MEMORANDO
DRPO - SEIA - 074 - 2023

ASUNTO: Remisión de Informe Técnico de Evaluación de EsIA Categoría II.

SECCIÓN DE EVALUACIÓN DE ESTUDIO DE IMPACTO AMBIENTAL
INFORME TÉCNICO DE INSPECCIÓN DE CAMPO DE EsIA, CATEGORÍA I
DRPO – SEIA – IIO – 120 – 2023.

NOMBRE DEL EsIA:	ÁREAS COMPLEMENTARIAS Y CAMPAMENTOS DE LA TUNELADORA DEL PROYECTO LÍNEA 3 DEL METRO.
NOMBRE DEL PROMOTOR:	METRO DE PANAMÁ, S.A.
REPRESENTANTE LEGAL:	HÉCTOR ORTEGA
ACTIVIDAD ECONÓMICA PROYECTADA:	INDUSTRIA DE LA CONSTRUCCIÓN
CONSULTORES Y Nº DE REGISTRO:	URS HOLDINGS, INC
UBICACIÓN DEL PROYECTO:	CORREGIMIENTO DE VERACRUZ, DISTRITO DE ARRAIJÁN, PROVINCIA DE PANAMÁ OESTE.
PARTICIPANTES:	<p>Por MiAMBIENTE:</p> <ul style="list-style-type: none"> - Marcos Castrellón / SEFOR – Dirección Regional de Panamá Oeste. - Geraldo Aizprúa / SABP – Dirección Regional de Panamá Oeste. - Germán Jaén / SSH – Dirección Regional de Panamá Oeste. - Cándida Jackson / SCOMAR – Dirección Regional de Panamá Oeste. - Hilario Rodríguez / SEIA – Dirección Regional de Panamá Oeste. - Leidis Reyes / SEIA – Dirección Regional de Panamá Oeste. - Lesly Flores – DEIA – Sede Central - Jenri Palacios – DSH – Sede Central - Samira Kiwan – DICOMAR – Sed

Imagen 1. En la imagen se observa los puntos visitados durante la inspección. **Fuente:** Google Earth.

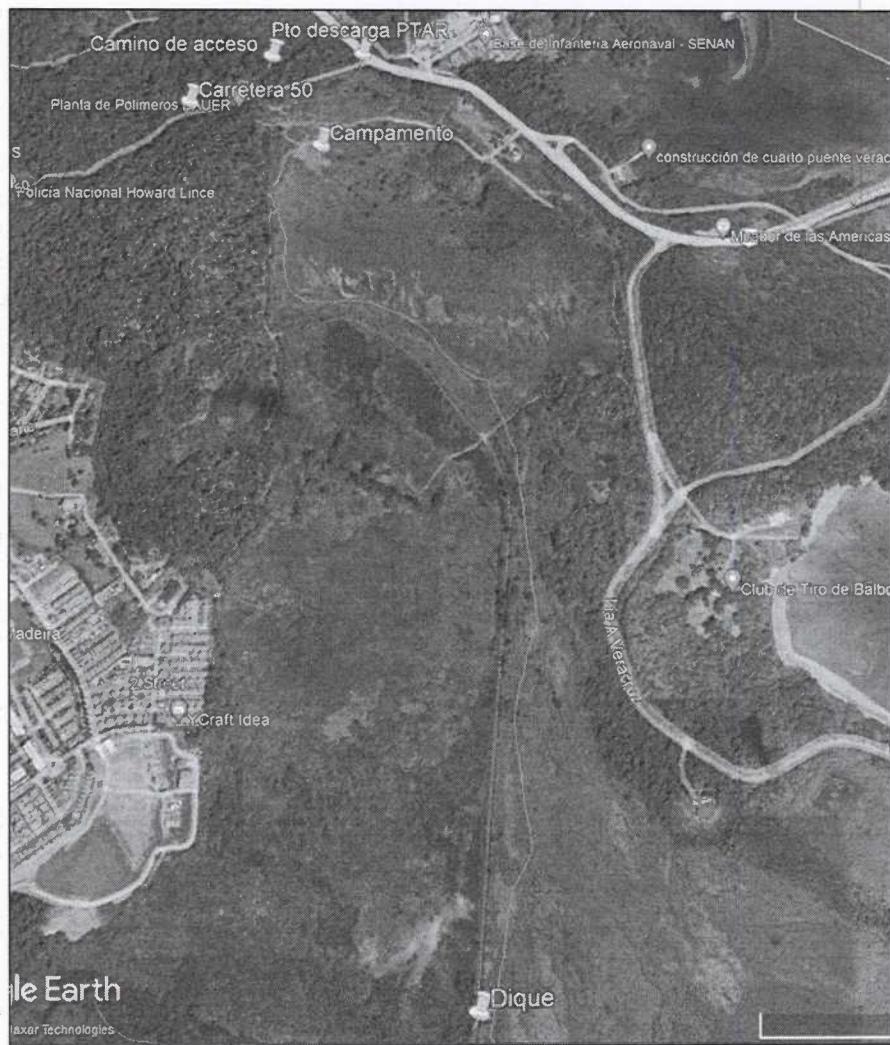
1. El punto **5.0 Descripción del proyecto, obra o actividad**, en el ítem *Construcción de la planta de tratamiento de agua*, señala que “*que el punto de descarga propuesto será un arroyo de flujo estacional ubicado en las coordenadas 655768.225 E – 989038.046 N*”, sin embargo, durante el recorrido se nos indicó que el punto de descarga se ubica cerca a la entrada hacia el proyecto, coordenadas de referencia 656052 E – 989068 N.

- Aclarar este punto.
 - Presentar la caracterización de las aguas del punto de descarga de la PTAR.
2. Presentar las dimensiones de las áreas requeridas para el movimiento de tierra y movilización de los equipos, durante la construcción del dique, ya que el EsIA no brinda esos detalles.
